DODATOK Č. 2 K ZMLUVE O DIELO

Zmenový list č. 1 – preložka kábla Slovak Telekom

Zmenový list č. 2 – preložka káblov nízkeho napätia

Stavba: Rekonštrukcia mosta M999 v km 16,969 na ceste II/561 v obci Kráľov Brod, okres Galanta
Stavebný objekt: SO 02 - Rekonštrukcia mosta
Číslo ZoD: 44/2025/SÚCTt

Príloha č.1: PD-situácia

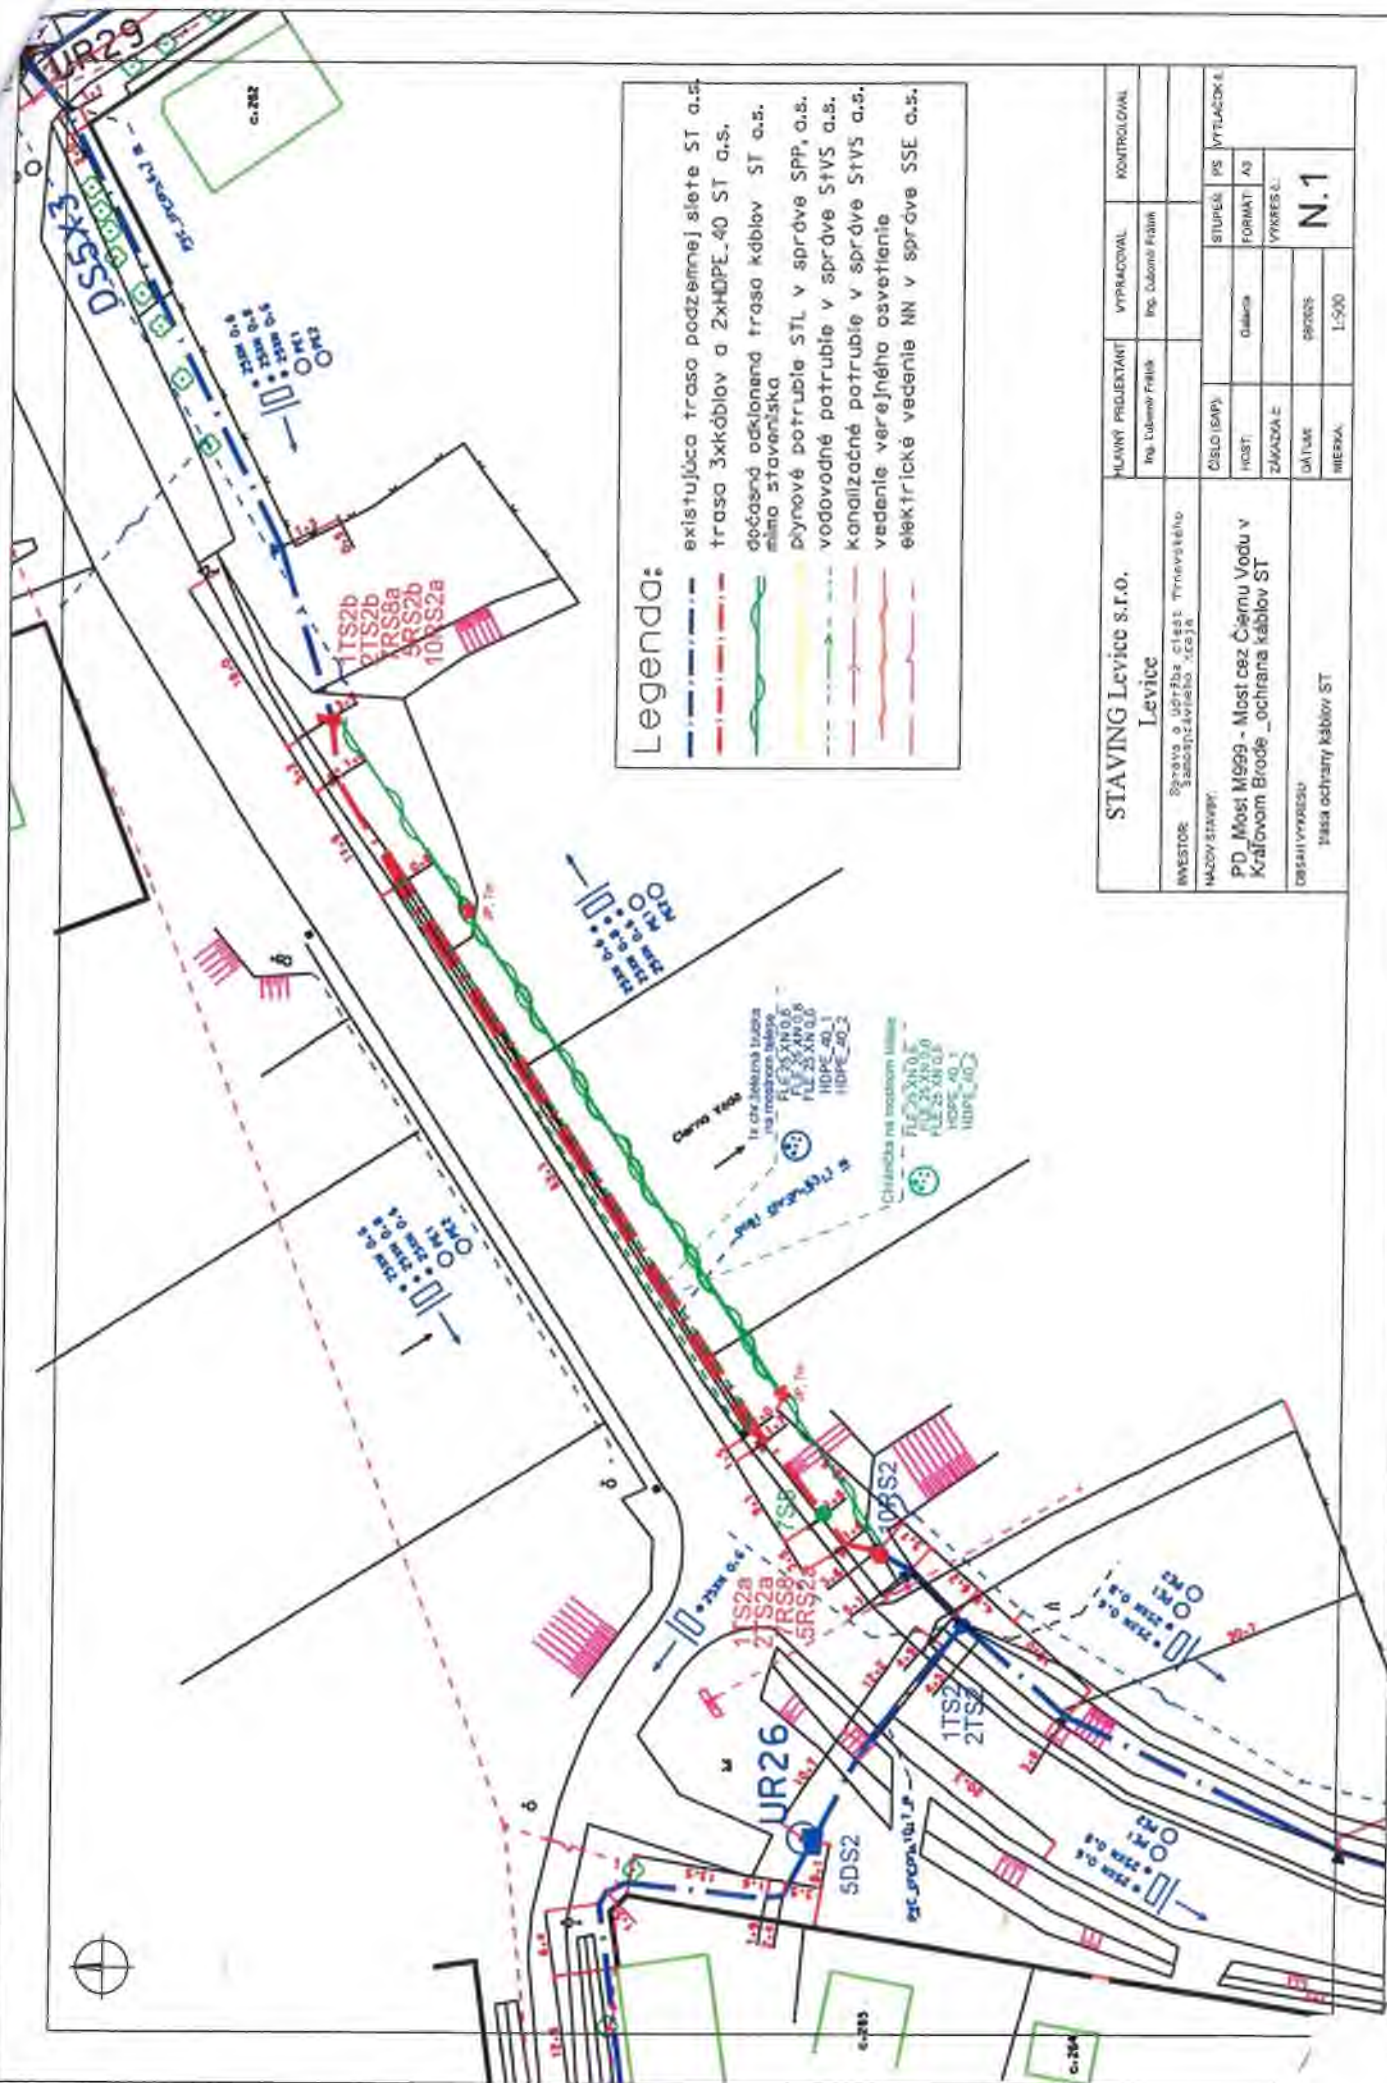
Názov zmeny: Preložka kábľa Slovak Telekom

Popis zmeny: Pôvodne navrhnutá ochrana existujúceho telekomunikačného kábľa spoločnosti Slovak Telekom formou podvesenia počas realizácie stavebných prác sa zmenila na dočasnú preložku kábľa.

Zdôvodnenie zmeny: Zmena bola vykonaná na základe požiadavky spoločnosti Slovak Telekom, ktorá neumožnila pôvodný spôsob ochrany kábľa. Bez realizácie dočasnej preložky kábľa nebolo možné zahájiť demolačnú mostného objektu.

Príloha č. 1: PD - Preložka NN - Situácia

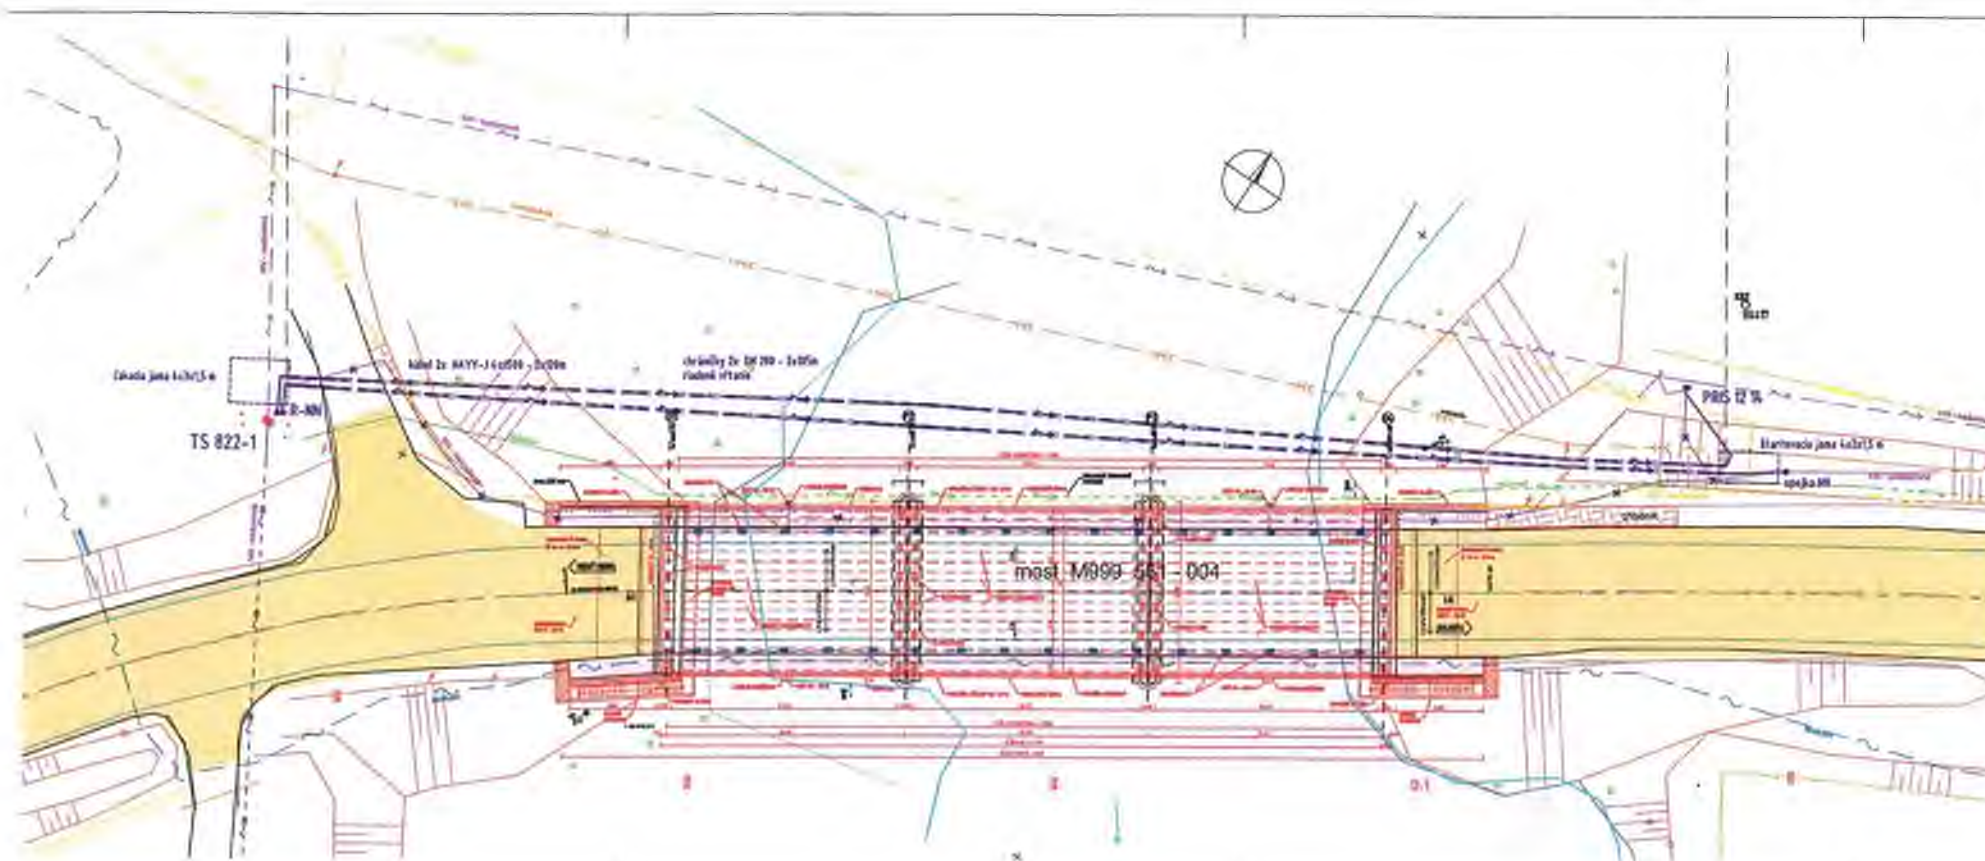
Názov zmeny: Preložka káblov nízkeho napätia

Popis zmeny: Počas vytyčovania inžinierskych sietí boli v priestore ľavej rímsy mostného objektu zistené existujúce káble NN, ktoré neboli zapracované v projektovej dokumentácii. Na základe stanoviska Západoslovenskej distribučnej, a.s. sa navrhuje postup na zabezpečenie predmetných káblov počas realizácie stavebných prác.

Zdôvodnenie zmeny: Zmena je navrhnutá na základe technického riešenia správcu distribučnej sústavy – Západoslovenskej distribučnej, a.s. Bez realizácie navrhnutého riešenia nie je možné bezpečne zahájiť búracie a stavebné práce.

Zhotoviteľ navrhol predmetnú zmenu z dôvodu nevyhnutnosti vykonať preložku káblov nízkeho napätia v ľavej rýmse.

BETONÁRSKA VÝSTUŽ NOVÝCH ČASTÍ PILIEROV

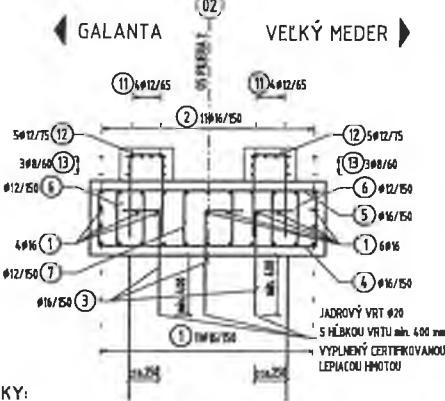
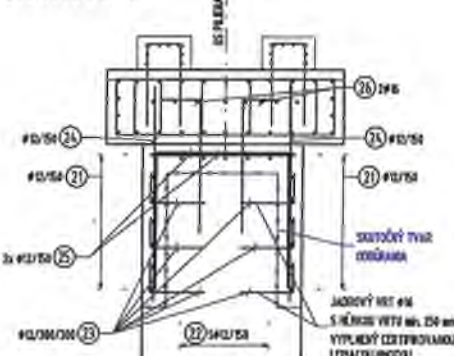
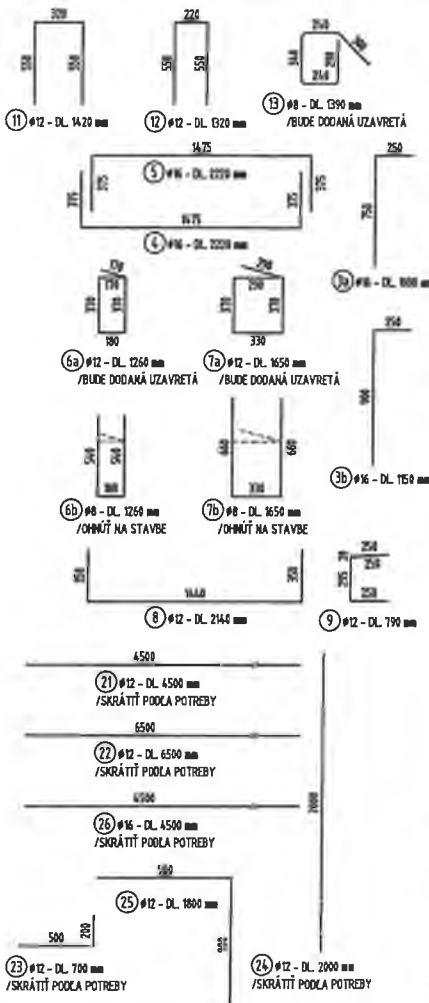
Názov zmeny: Navýšenie množstva výstuže spodnej stavby

Popis zmeny: Na základe vypracovania projektovej dokumentácie stupňa DVP došlo k navýšeniu množstva výstuže spodnej stavby oproti množstvám uvažovaným v pôvodnej projektovej dokumentácii a výkaze výmer.

Zdôvodnenie zmeny: V priebehu spracovania projektovej dokumentácie stupňa DVP boli spresnené konštrukčné riešenia spodnej stavby, na základe ktorých vyplynula potreba zvýšenia množstva výstuže.

Porealizované zameranie plynovodu

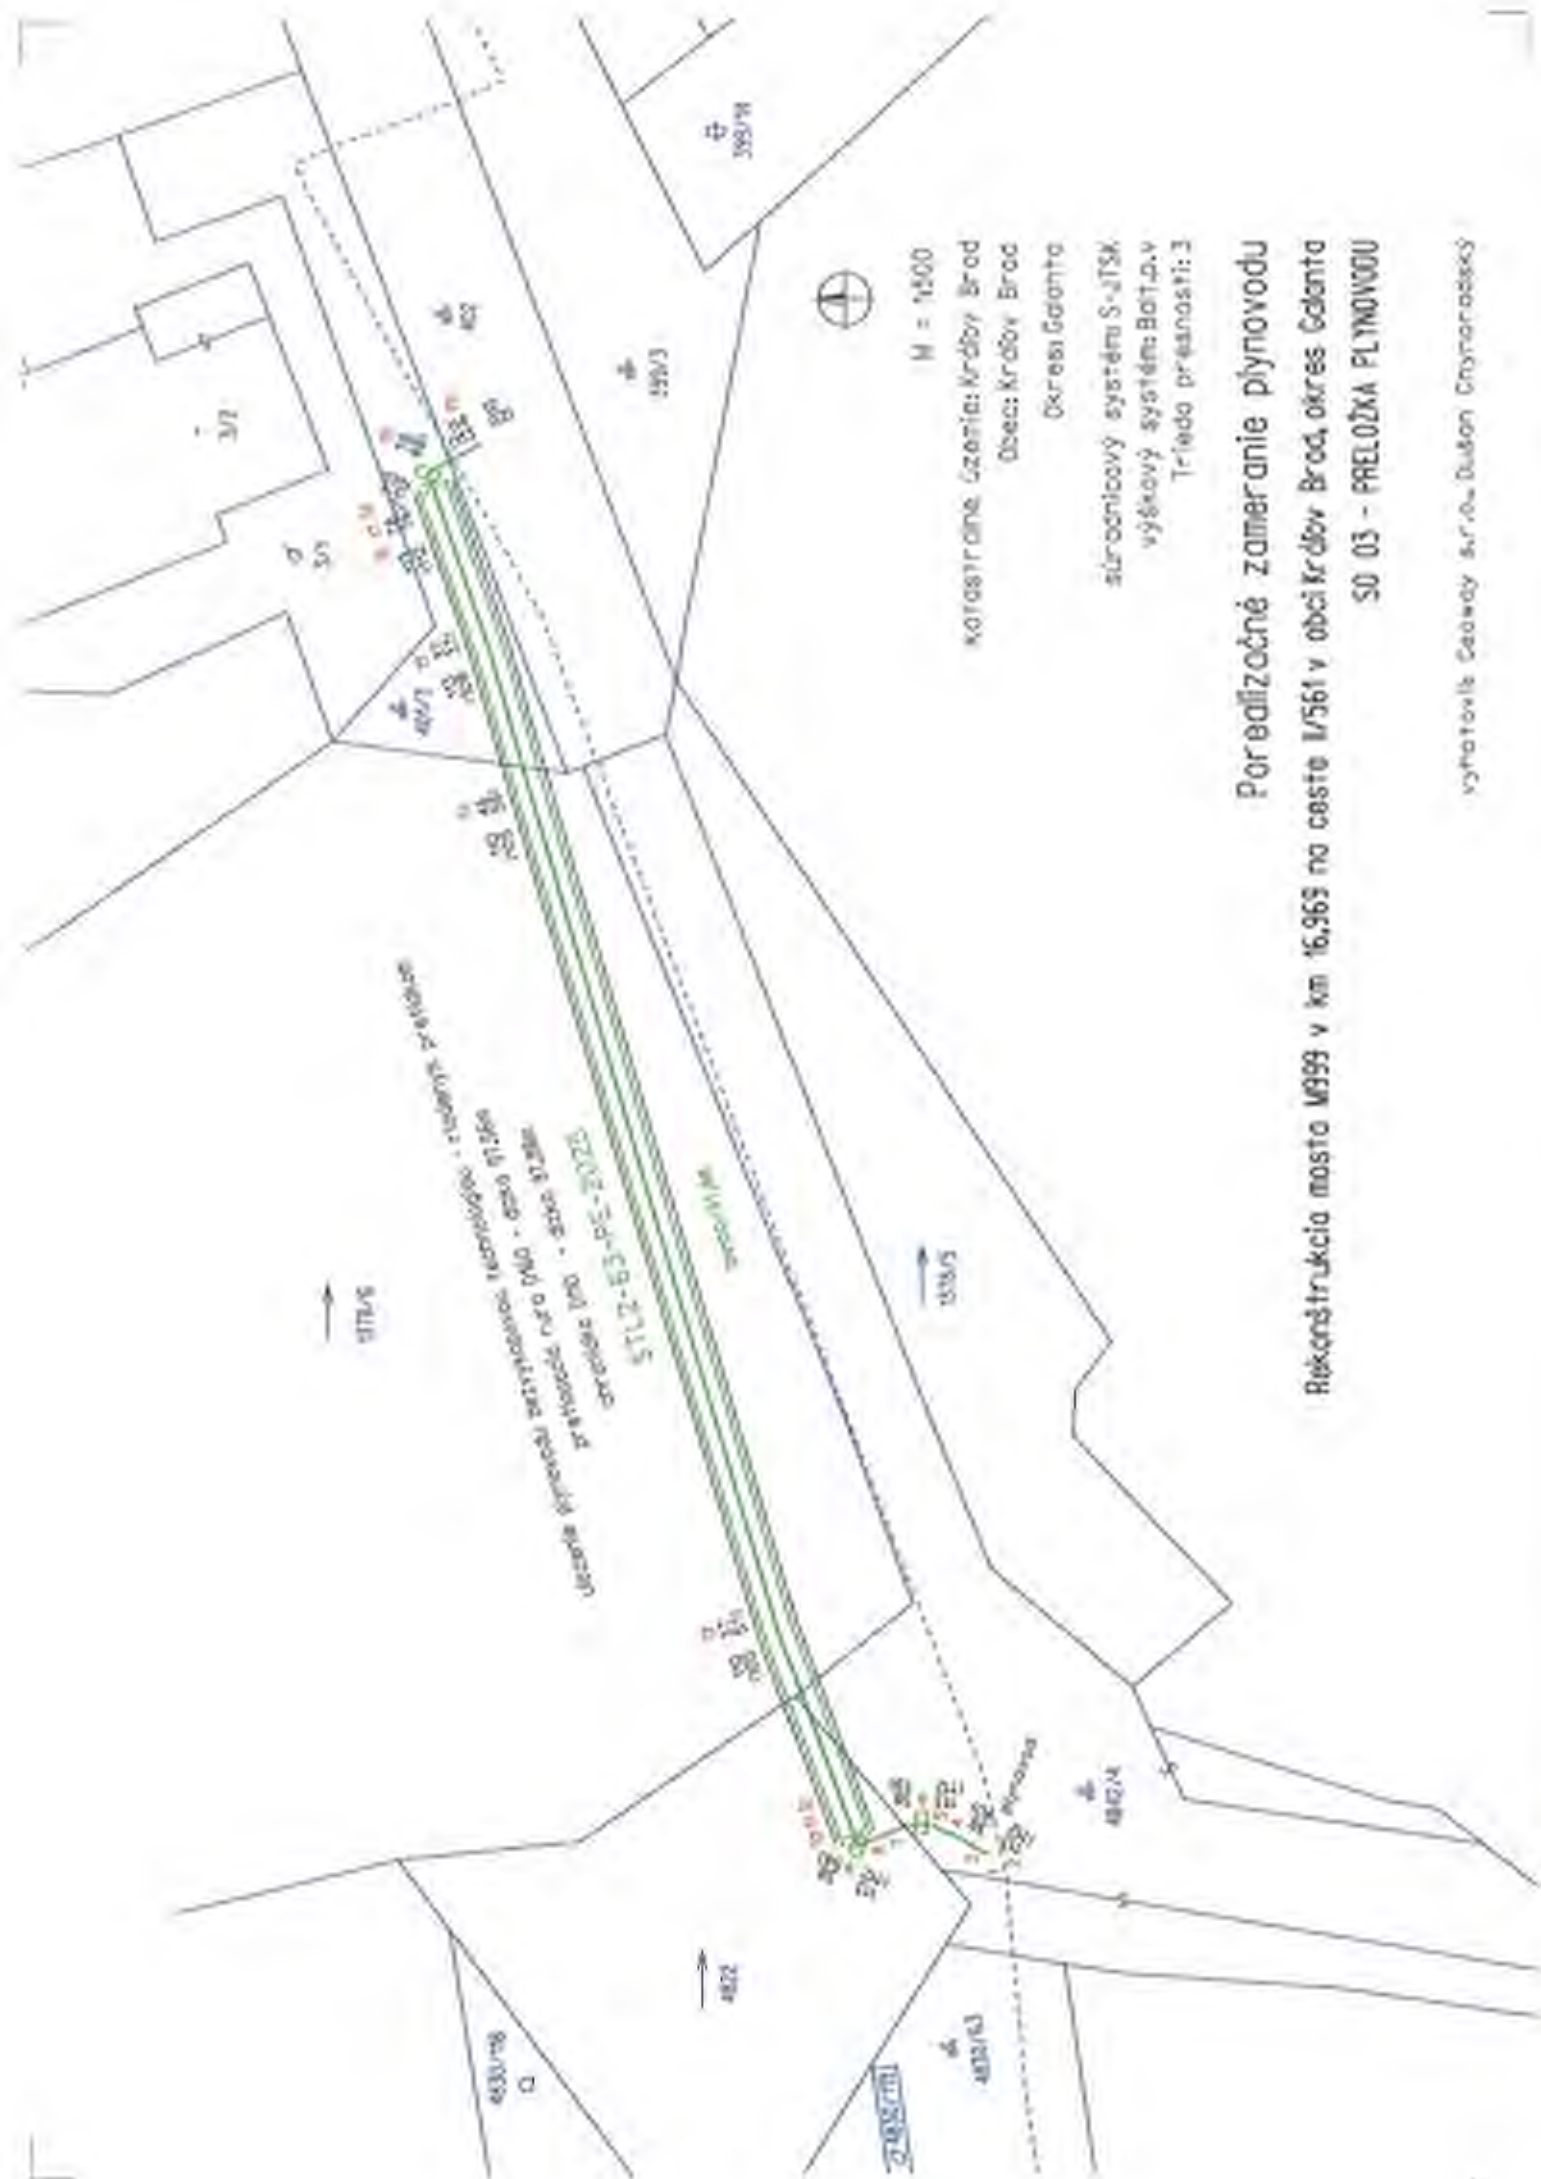
Názov zmeny: Navýšenie dĺžky riadeného pretlaku

Popis zmeny: Pri realizácii preložky plynovodu technológiou riadeného pretlaku bola zrealizovaná väčšia dĺžka pretlaku, než bola uvažovaná v projektovej dokumentácii. Riadený pretlak bol realizovaný presne podľa projektovaných súradníc začiatkovej a koncovkej jamy.

Zdôvodnenie zmeny: Zhotoviteľ navrhuje predmetnú zmenu ako objektívnu úpravu množstva vyplývajúcu z presného dodržania projektovaných súradníc začiatkovej a koncovkej jamy, pričom skutočný rozsah bol doložený geodetickým zameraním.
